第62回 宮崎海岸市民談義所

日時：令和8年3月6日(金)19時～21時
場所：佐土原町商工会館2階集会室
国土交通省宮崎河川国道事務所・宮崎県

2. 第19回技術分科会の報告

(6) 議事概要(1/3)

(4) 2基目の小突堤の検討 5) 地形変化の確認

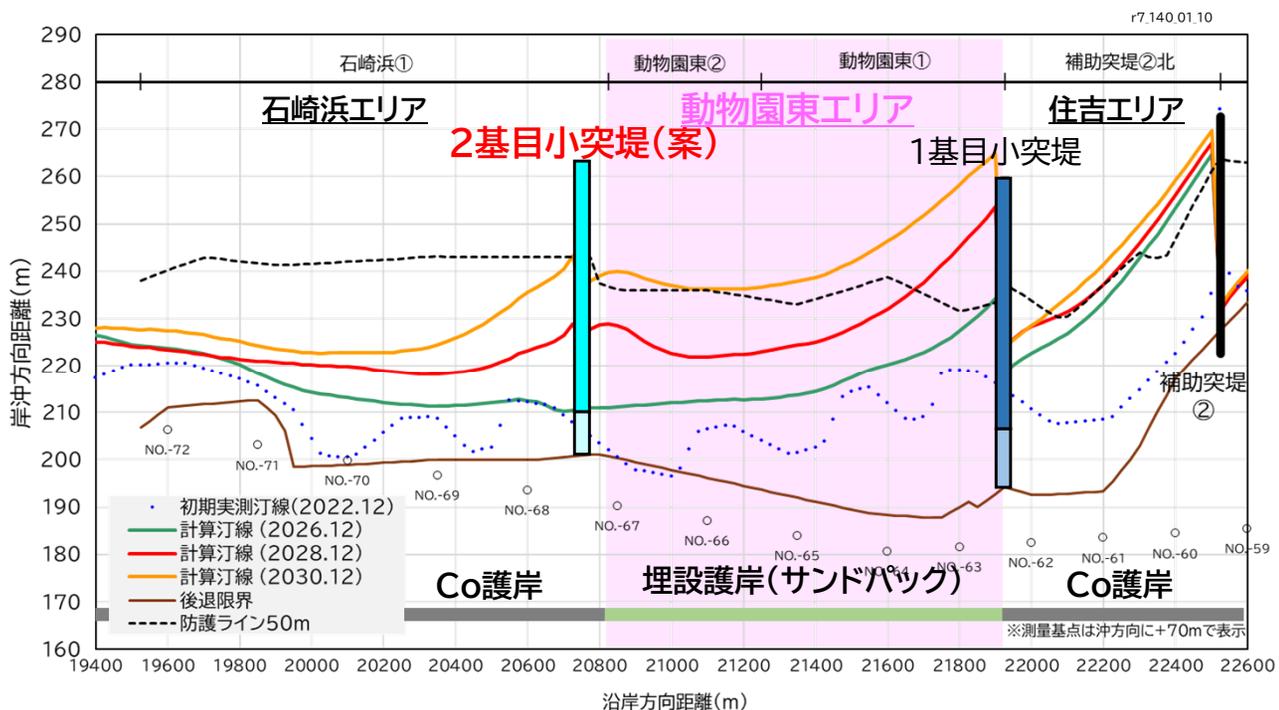
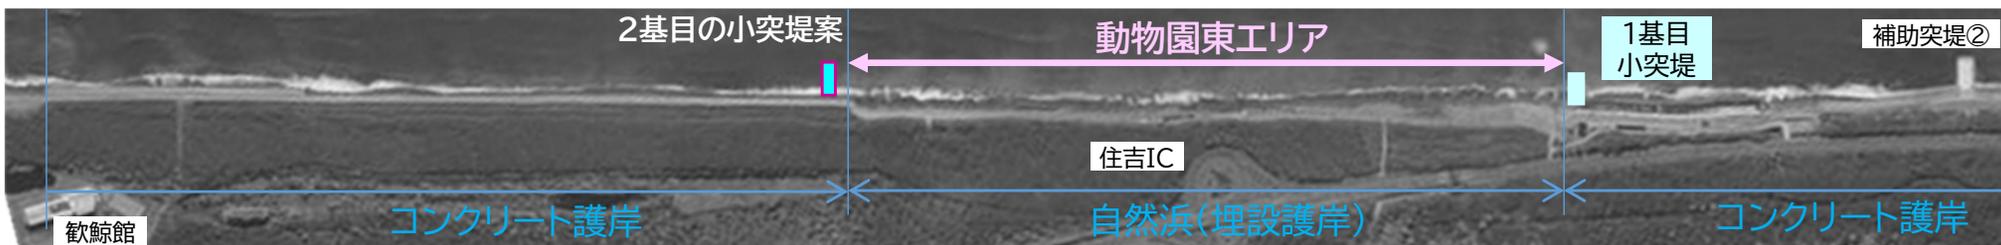
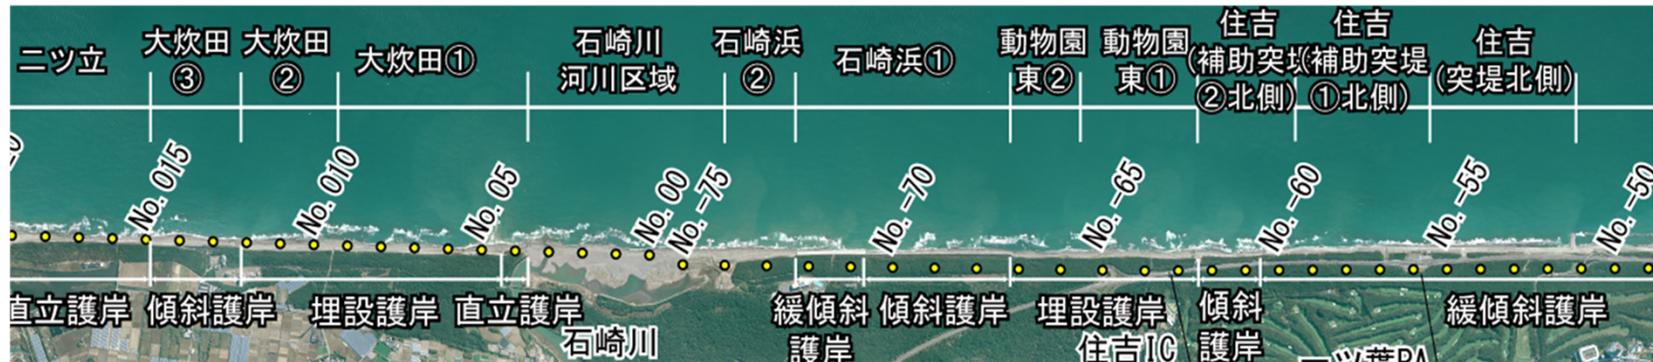
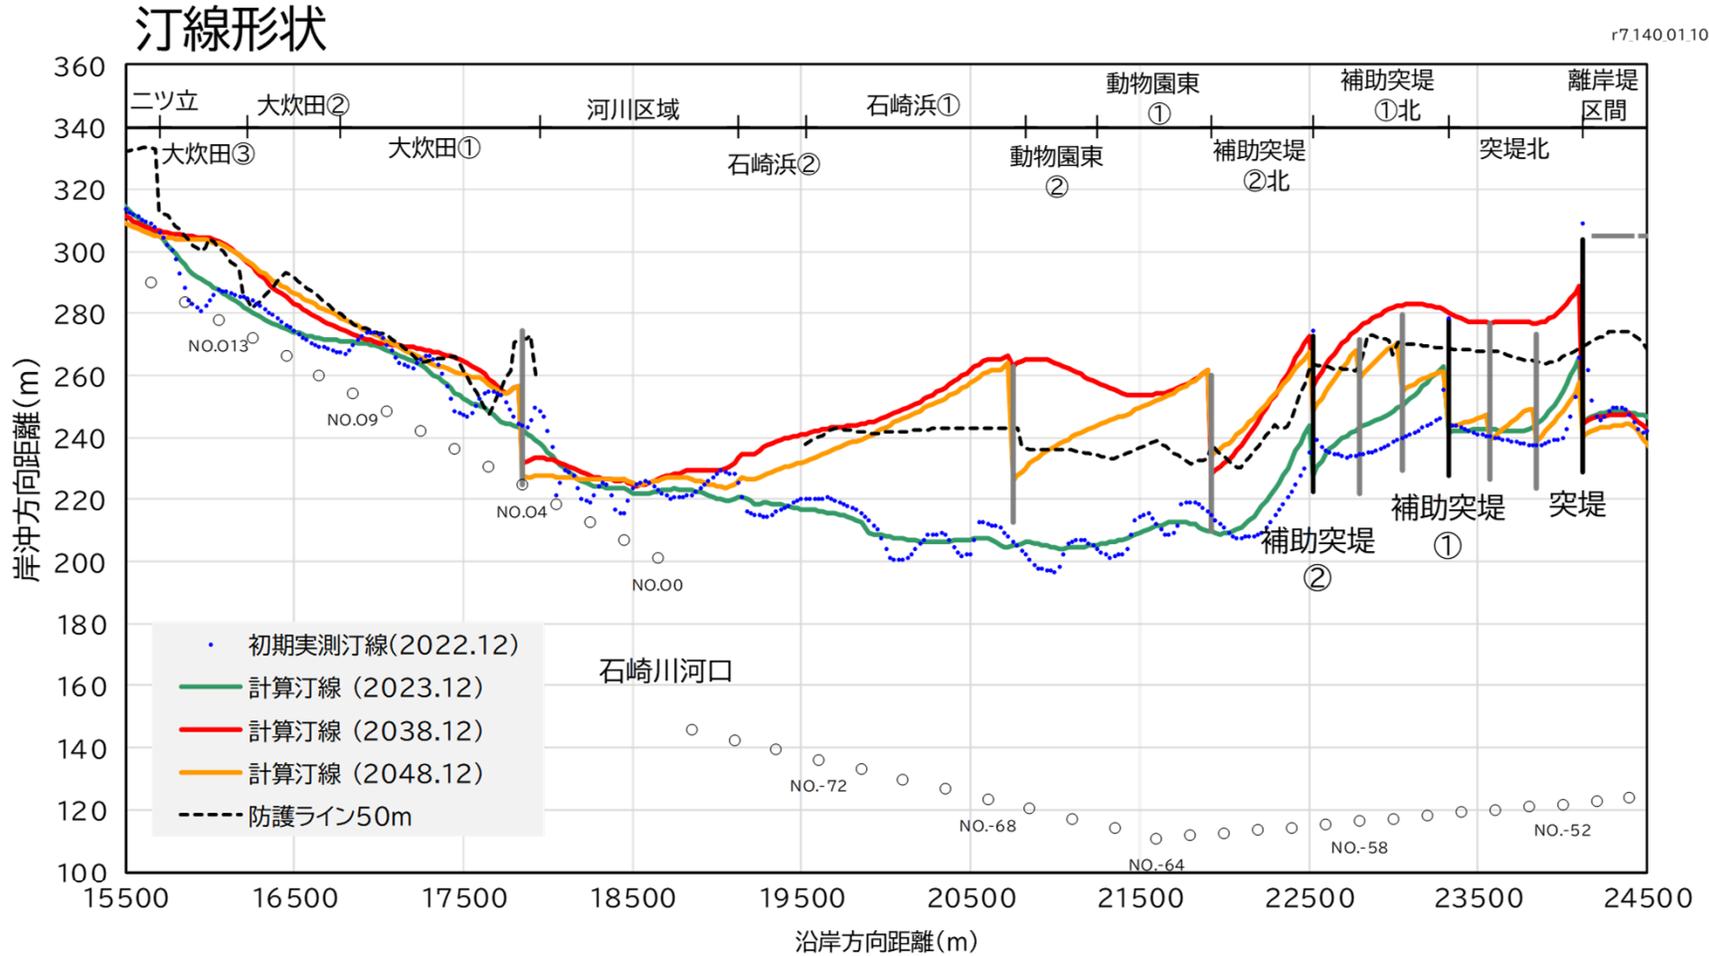
- ◆p.27のシミュレーション結果では、2038年以降の10年間で汀線が後退している。動物園東エリアでは維持養浜量が全体で3万m³/年となる直轄事業完了後、2050年頃には浜幅がゼロになるという理解でよいか。
[委員補足]シミュレーション結果として汀線だけを示しているが、モデルは等深線変化モデルなので、海中の地形も計算している。少しずつ平衡断面に近づき、地形変化はある形状で収束するのではないか。2048年の計算結果が、平衡状態に達しているのかを確認すると良い。
[事務局回答]ご指摘の点については確認したい。また、直轄事業完了以降の養浜量は3万m³/年を実施する計画であるが、直轄事業完了後も総合土砂管理の観点から国交省として養浜の協力をしていきたいと考えている。

- ◆p.27のシミュレーション条件の養浜について、年あたりの場所ごとの養浜配分はどのように考えたのか。
[事務局回答]目標浜幅を下回らないよう、養浜配分を決定している。
[委員補足]実際の対策実施にあたっては、養浜投入量は臨機応変に調整する必要があると考える。
- ◆養浜量を永続的にいかに増やせるかというのが重要なポイントであると感じた。
[委員補足]宮崎海岸の侵食対策は三本柱であり、そのうちの一つは「北から流入する土砂量を増やす」対策である。20年後を目指す、川からの供給土砂が増えるような対策の効果が出てくる可能性もある。なるべく養浜に頼らない維持管理を目指せるといいが、養浜量を確保するという事も考えながら進めなければならないと感じた。

(5)住吉エリアの方向性 2)検討スタート案の機能確認について

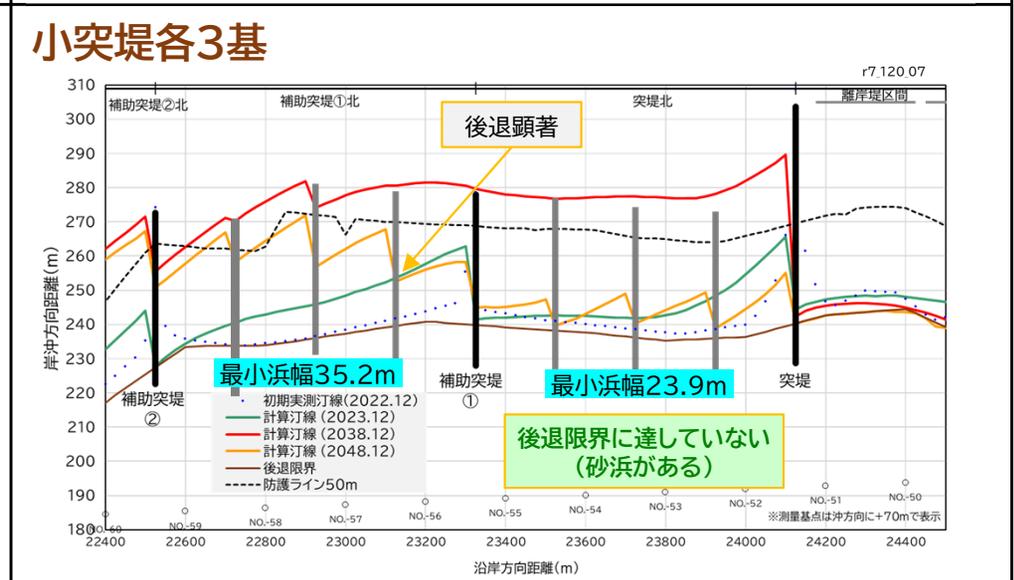
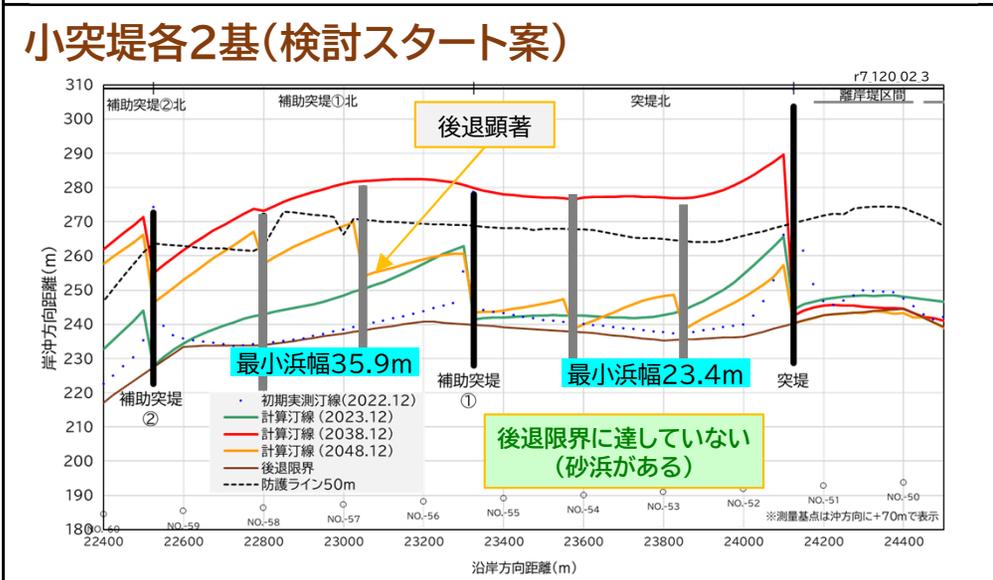
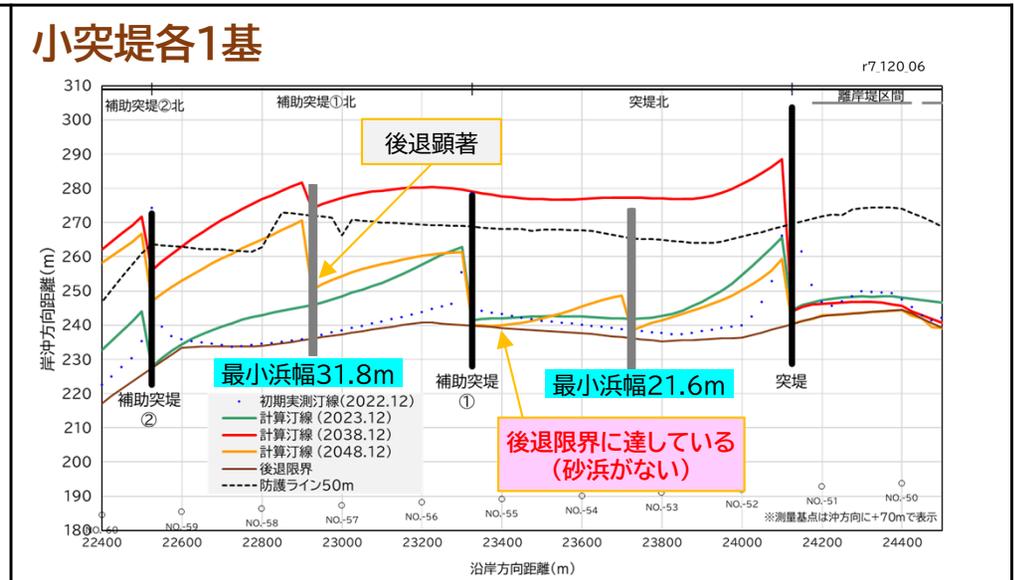
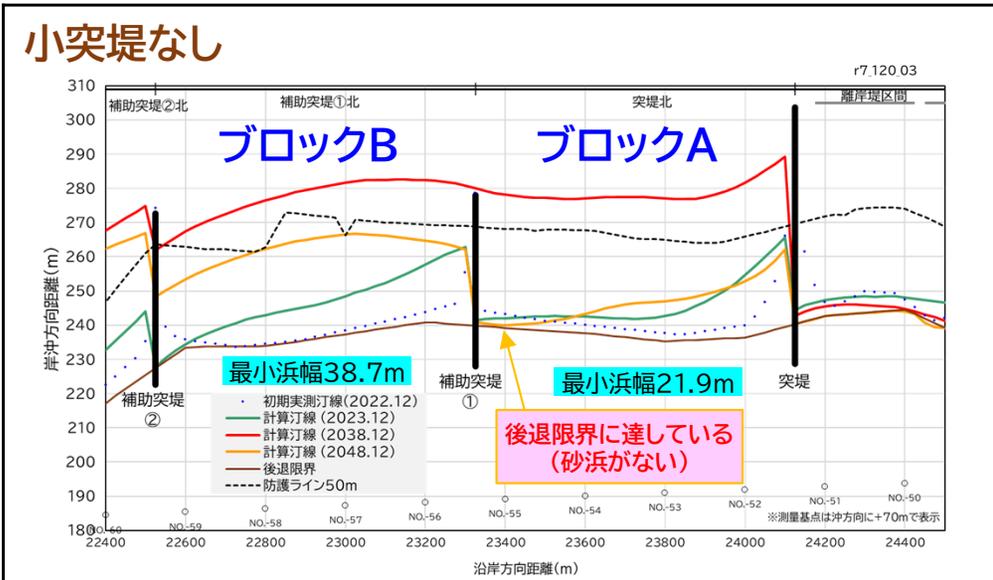
- ◆p.30のフローのうち、「②確保できる砂浜の機能の検討」は技術分科会としての答えを出すことはできるが、「望ましい浜幅の検討」については技術分科会からだけでは示せず、市民意見等を広く聞いて決定する必要があると考える。

[事務局回答]本日は、「浜幅30mが確保できれば現在の護岸の安定性は確保できる」について妥当性を確認いただいた。今後、「望ましい浜幅の検討」に加えて、対策の組み合わせの議論や、設計にも寄与できる詳細な検討も進めていき、全体計画に反映する必要があると考えている。

3)2基目(基部含む) ②検討条件

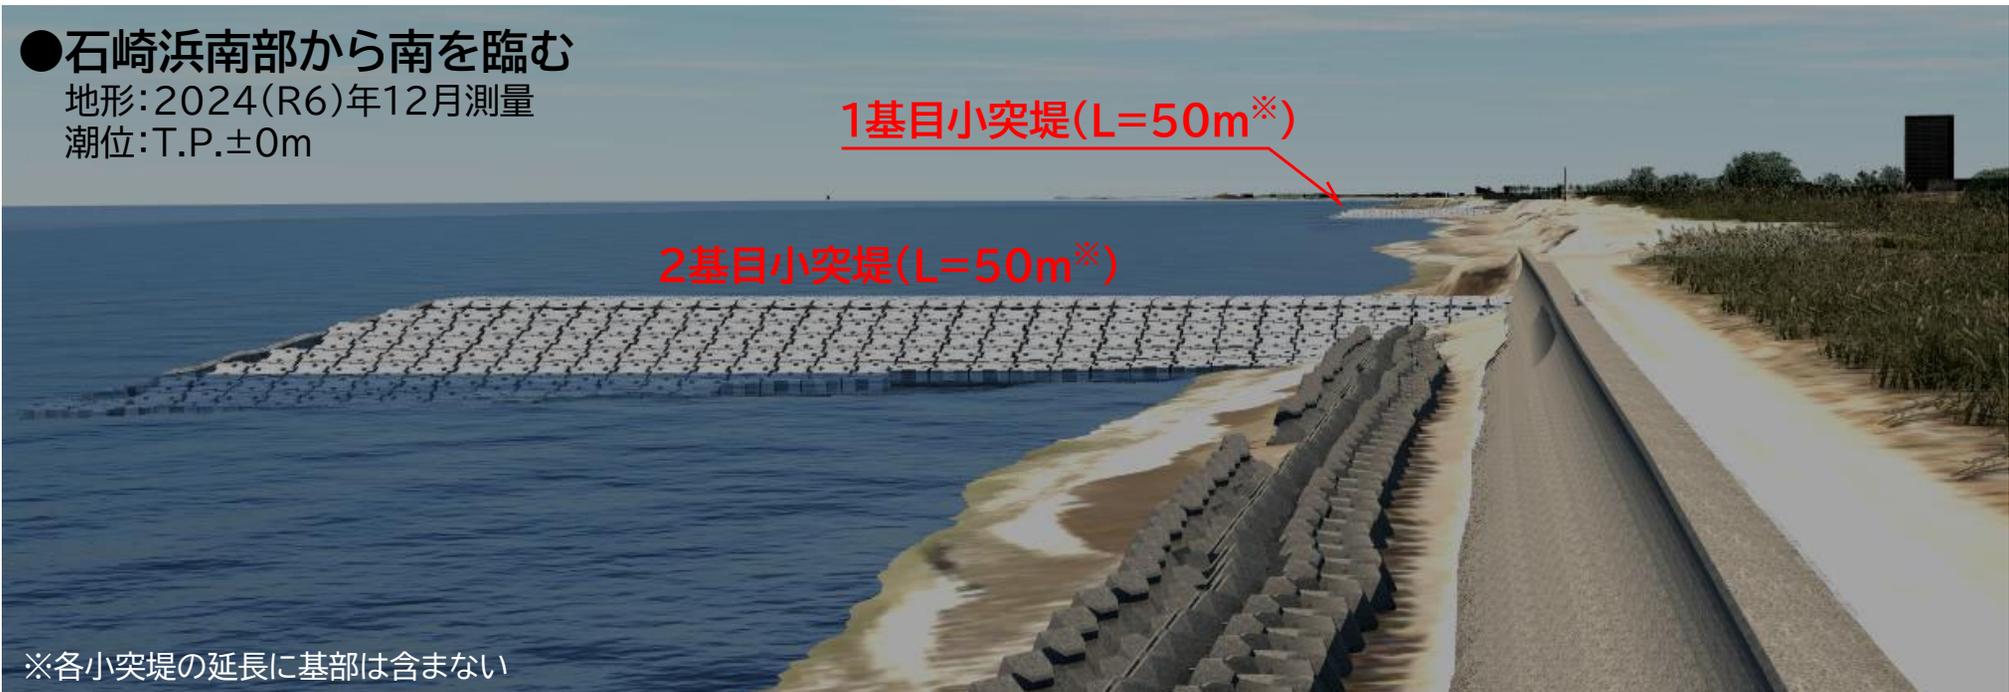
- ◆ p.62に示されている3Dモデル図は実際のデータを使って作成しているとすれば、ビーチカスプが確認できる。ビーチカスプは堆積過程でできるものであるためこの時点では堆積していたことが読み取れる。

[事務局回答] 2024年12月の測量データを用いて作成している。

[委員補足] カスプ地形は堆積過程で見られるということは、専門家でしかわからない。市民への説明時にはこのようなことも含めて説明していただくと理解が深まると思う。
